Wettbewerb für eine Aarebrücke samt Verkehrsregelung am Bahnhof Olten

Wettbewerb für eine neue Bahnhofbrücke in Olten mit Neugestaltung der Aareufer und Verkehrsregelung auf dem Bahnhofplatz (Schluss von S. 67)

Als Schluss unserer Berichterstattung zeigen wir hier die sechs Entwürfe vom 5. bis 10. Rang, und zwar begleitet vom Text der Beurteilung jeweils bei den Bildern (in kleinerer Schrift). Nachstehend die Formulierung der «allgemeinen Gesichtspunkte», nach denen das Preisgericht geurteilt hat:

5. Rang (3600 Fr.) Nr. 57
Dipl. Ing. A. WICKART,
Arch. Dr. ROL. ROHN und
H. HATT-HALLER, Zürich

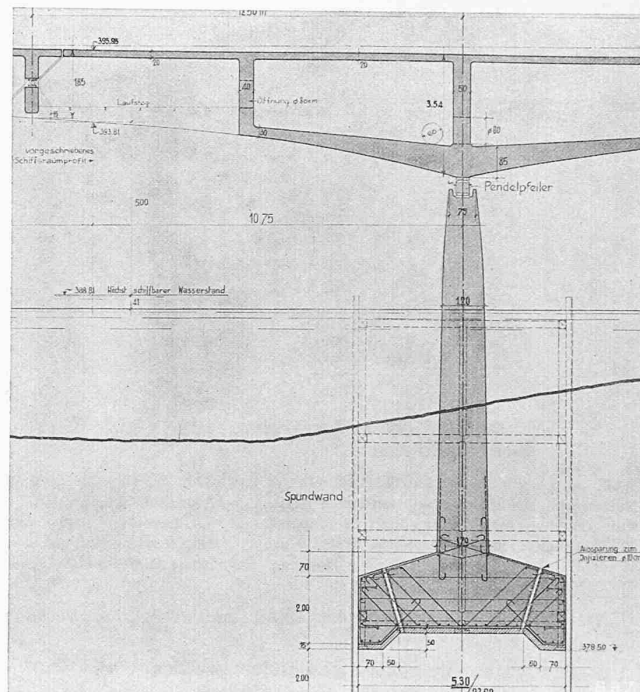
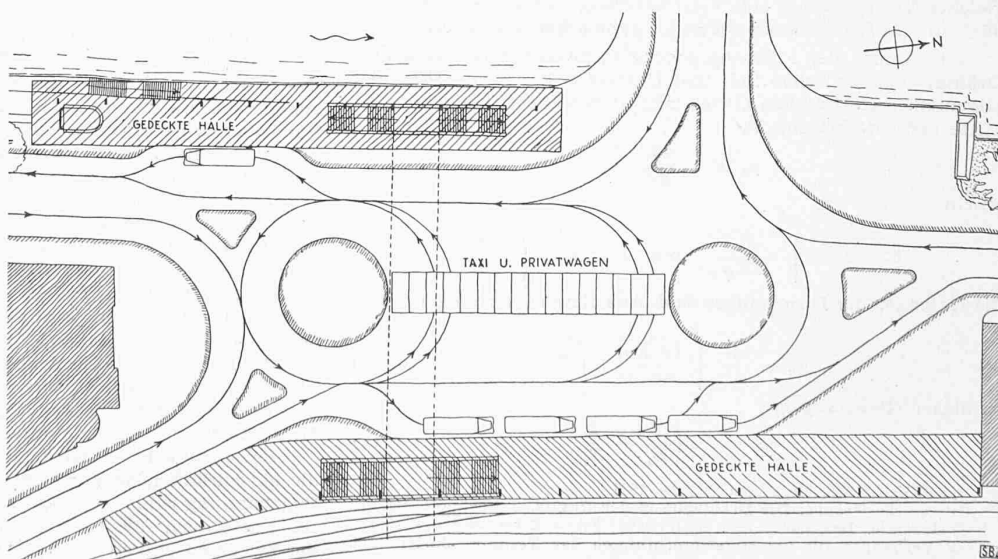
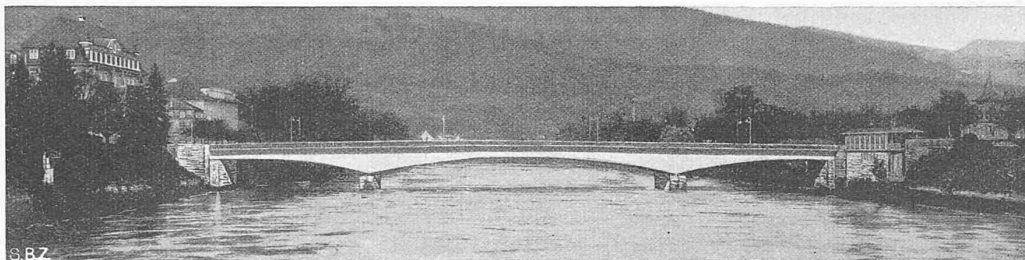
Entwurf Nr. 57 (Gerberträger mit drei Öffnungen, Mittelöffnung in Melankonstruktion). Trotz Anordnung einer grossen Mittelöffnung werden die Schwierigkeiten bei der Fundation des rechtsufrigen Pfeilers nicht vermieden, da hier der alte Fundamentkörper in das neue Fundament hineinragt. Die schmalen Pfeiler dürften eher als Federpfeiler ausgebildet werden, wodurch besondere Lagerkörper vermieden werden könnten.

Die Ausführungen der Pfeilerfüsse in vorgeschlagener Weise erscheint ohne beträchtliche Massen an Unterbeton nicht durchführbar. Die Ausbildung des Fahrbahnquerschnittes ist zweckmässig, insbesondere der Fugendeckel, der durch die Ausführung in zwei Längshälften bedingt ist. Die Weglassung einer Isolierung der Fahrbahnplatte ist zu beanstanden. Der Anschluss des Längenschnitts der Brücke an den Bahnhofplatz ist nicht genügend dargestellt. Die statische Berechnung ist gut.

Vom ästhetischen Standpunkt aus beurteilt, ist diese Brücke die eleganteste. Die Brückenaxe ist um ein geringes stromabwärts verlegt. Die Abrundungen an den Brückenköpfen sind vom verkehrstechnischen Standpunkte aus als richtig zu bezeichnen; der rechte Brückenkopf ist unnötig monumental durchgebildet. Für die Ufergestaltung werden beachtenswerte Vorschläge gemacht. Bei der Verkehrsregelung sind die Angestellten der Omnibusse unrichtig. Die Umleitung des von der Brücke herkommenden Fahrradverkehrs um den ganzen Bahnhofplatz herum ist unzweckmässig. Der Weg der Fussgänger zu den Omnibussen ist zu weitläufig.

6. Rang (3400 Fr.) Nr. 45
Dipl. Ing. ROB. A. NAEF und
Dipl. Arch. A. H. STEINER,
Zürich

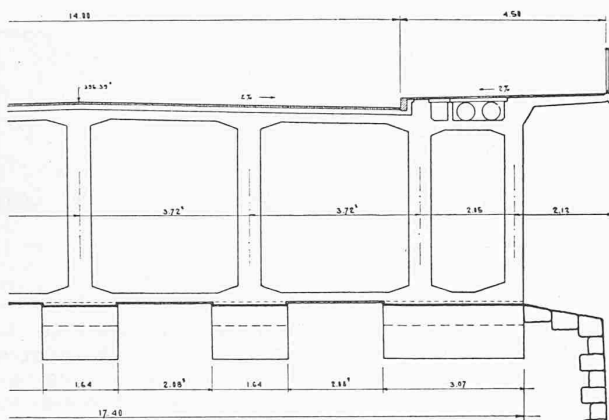
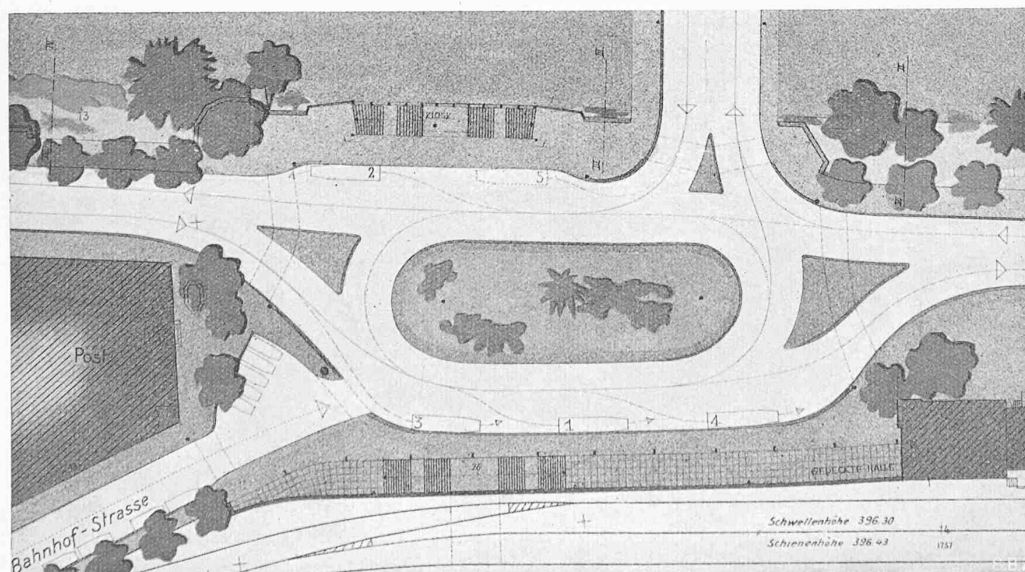
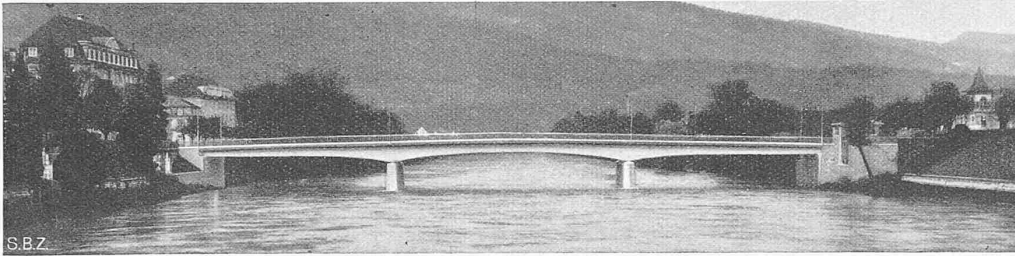
Entwurf Nr. 45 (durchlaufender Balken mit drei Oeffnungen). Die gewählte Mittelspannweite von 52 m führt zu sehr starken Trägerarmierungen, erlaubt jedoch, die Fundierung der neuen Pfeiler ohne Schwierigkeiten herzustellen. Das Längenprofil liegt zu hoch (bedingt durch die grosse Trägerhöhe über den Pfeilern). Konstruktion und statische Berechnung sind befriedigend.

Auch dieses Projekt ist sehr beachtenswert, weil in ihm der Charakter der Brücke gut zum Ausdruck kommt. Der Grund hierfür liegt wohl im Verhältniss der Mittelöffnung zu den Seitenöffnungen. Die Brückenaxe ist stromaufwärts verschoben. Die Ausrundungen an den Brückenköpfen genügen; die Brückenköpfe selbst sind einfach und im Einklang mit der Brücke. Die Ufergestaltung ist in bescheidenen Grenzen gehalten. Die Verkehrsregelung (Umleitung des Verkehrs Stadt-Industriequartier und umgekehrt am Bahnhof vorbei) ist abzulehnen. Sie weist ausserdem noch verschiedene andere Fehler auf, insbesondere bezüglich der Anlagestelle der Omnibusse.

8. Rang (3000 Fr.) Nr. 5

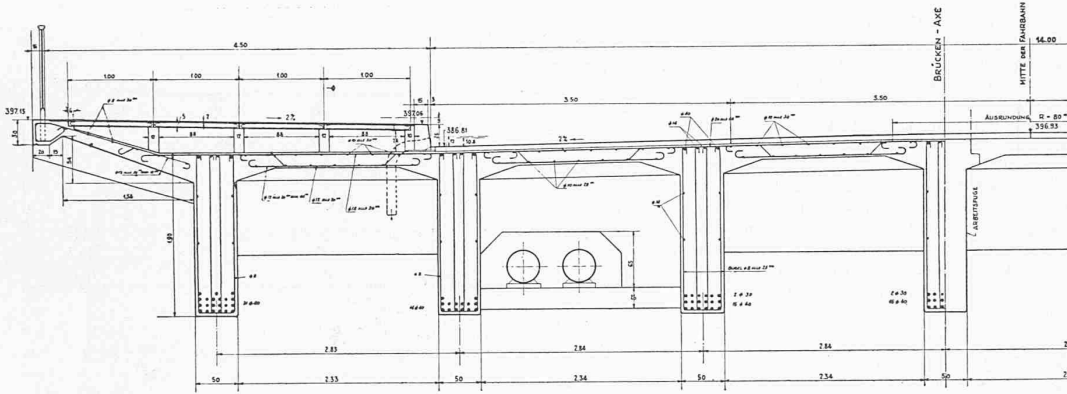
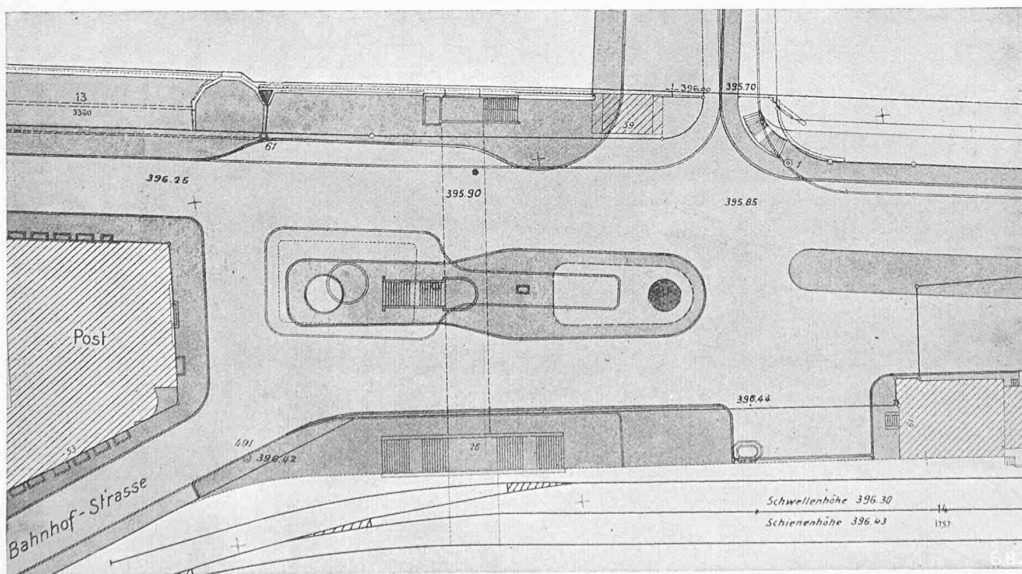
über die Mitwirkung der Querträger. — Die Brücke ist im Aeusseren ähnlich dem Projekt Nr. 16, jedoch etwas eleganter an den Uferanlagen. Das Sichtbarlassen der Lager ist zu begrüßen. Die Brückenaxe ist unzulässig stark stromaufwärts verschoben und abgedreht. Die Brückenköpfe sind bescheiden, aber klar durchgebildet. Die verkehrstechnisch notwendigen Abrundungen an den Brückenden sind genügend berücksichtigt. Die Ufergestaltung ist kaum bearbeitet. Die Verkehrsregelung ist in der Einzeldurchbildung des T fehlerhaft.

10. Rang (2700 Fr.) Nr. 58
Dipl. Ing. H. & F. PULFER, Bern
Mitarb. Ing. L. HEROLD, Bern
Dipl. Arch. W. BELART, Olten

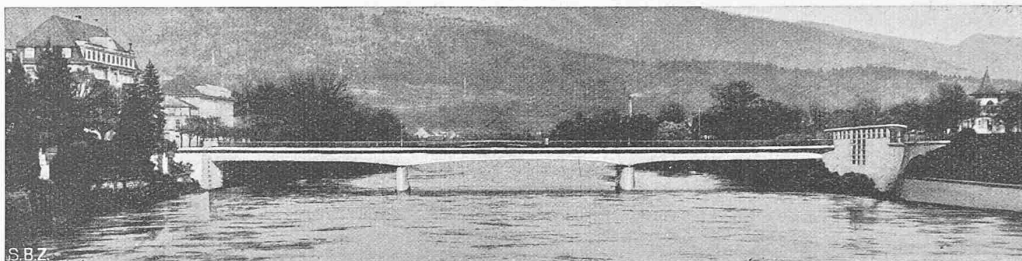
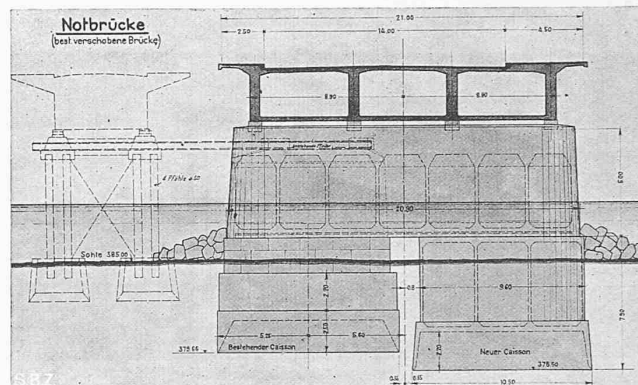
Entwurf Nr. 58 (durchlaufender Balken mit drei Öffnungen). Der bestehende Unterbau wird benützt zur Erstellung der neuen Brücke. Die als Hohlkonstruktion vorgesehenen Pfeiler entlasten den Untergrund, ziehen aber für den Unterhalt der Brücke nachteilige Folgen nach sich. Die Querschnittanordnung erscheint zweckmässig; das Fehlen einer Isolierung lässt aber zu wünschen übrig. Die Anordnung der vier Hauptträger in Verbindung mit den Querträgern ergibt quadratische Platten. Die Ausrundungen des Längenprofils sind an den Brückenköpfen zu klein bemessen. Die statische Berechnung ist gut.

Die Brücke nähert sich in ihrem Aussehen demjenigen eines Steges. Die Brückenaxe ist unzulässig stromaufwärts verschoben und abgedreht. Die verkehrstechnisch notwendigen Ausrundungen sind zum Teil ungenügend. Der rechtsufrige Brückenkopf ist architektonisch gut durchgebildet. Die Ufergestaltung ist nebensächlich behandelt. Die Verkehrsregelung ist fehlerhaft.

9. Rang (2800 Fr.) Nr. 4
Dipl. Ing. SCHUBERT &
SCHWARZENBACH
Arch. KÜNDIG & OETIKER,
Zürich

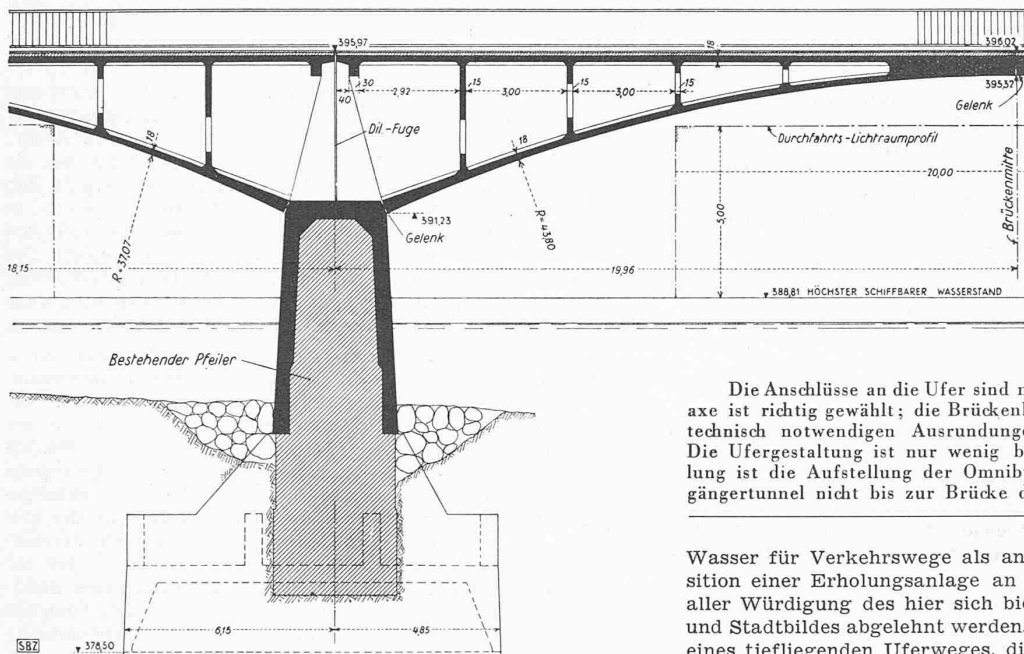
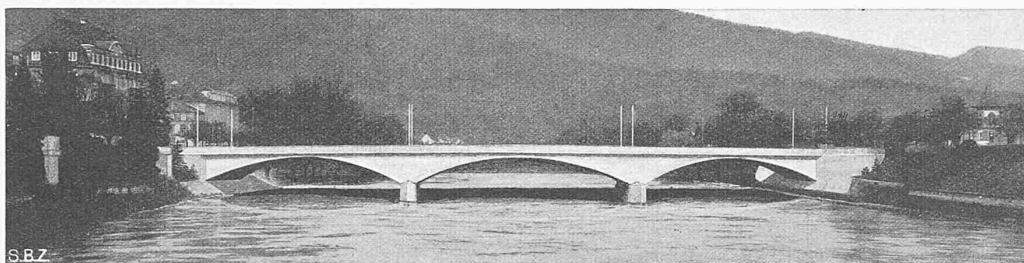
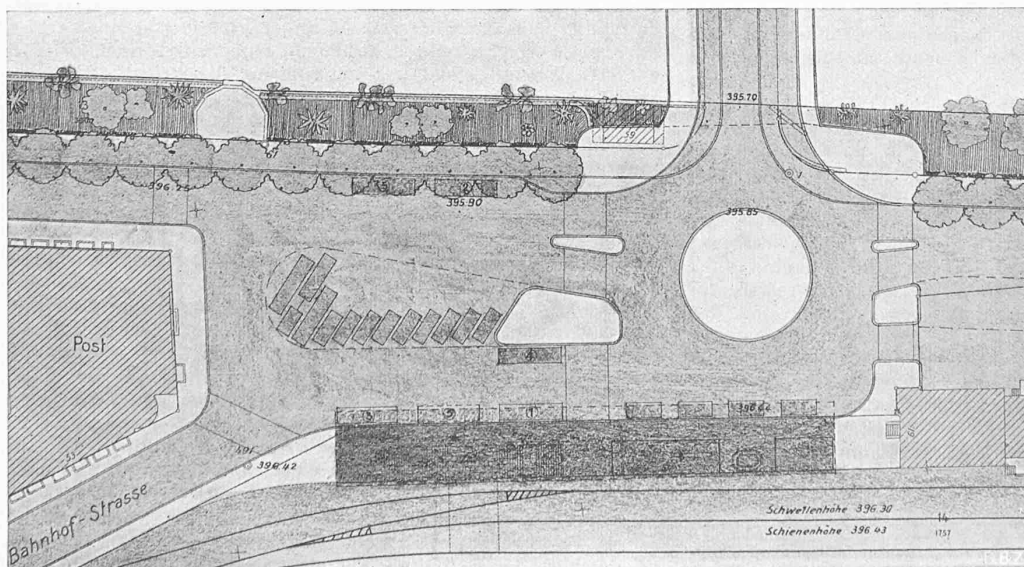
Entwurf Nr. 4 (Dreigelenk-
bogen mit drei Oeffnungen,
Kastenquerschnitt). Die alten
Pfeiler sind wieder verwendet
und durch die neuen Pfeiler-
verbreiterungen gut gefasst;
die Abmessungen der Wider-
lager- und Pfeilergründungen
könnten reduziert werden. Im
übrigen ist die konstruktive
Gestaltung befriedigend, ab-
gesehen von der Ausbildung
der Gelenke.

Die statischen Berechnungen
sind sorgfältig durchgeführt.

Die Anschlüsse an die Ufer sind nicht durchgearbeitet. Die Brücken-
axe ist richtig gewählt; die Brückenköpfe sind unfertig. Die verkehr-
stechnisch notwendigen Abrundungen sind genügend berücksichtigt.
Die Ufergestaltung ist nur wenig behandelt. Bei der Verkehrsrege-
lung ist die Aufstellung der Omnibusse unrichtig, auch ist der Fuss-
gängertunnel nicht bis zur Brücke durchgeführt.
